dotyczy: Przetargu nieograniczonego nr TP.382.050.2026 JK – sprzęt medyczny jednorazowego użytku do Pracowni Hemodynamiki

WYJAŚNIENIA TREŚCI SPECYFIKACJI WARUNKÓW ZAMÓWIENIA

PYTANIE NR 13: dotyczy części nr 42

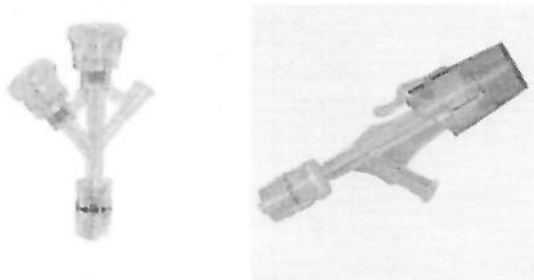
„Zwracam się do Zamawiającego o dopuszczenie y -konektora z podwójną zastawką o płynnej regulacji zacisku umożliwiające łatwe wprowadzanie przyrządu do wnętrza naczynia przy wykorzystaniu jednej ręki.

Średnica zastawki umożliwia wprowadzenie cewnika do wnętrza naczynia w rozmiarach 0-8Fr z zachowaną możliwością regulacji siły lub całkowitym blokowaniem.

Odgałęzienie boczne może posiadać wbudowany przedłużacz i kranik oraz wersja bez drenu i kranika do wyboru.

Możliwa praca w pozycji otwartej/zamkniętej i półotwartej (push – click).

W ofercie dostępny również y-konektor typu „zakręcany” 9Fr do metody „kissing balloon”.

Poniżej zdjęcia proponowanych produktów – stosowane były w Państwa pracowni od wielu lat.

Zamawiający dopuszcza.
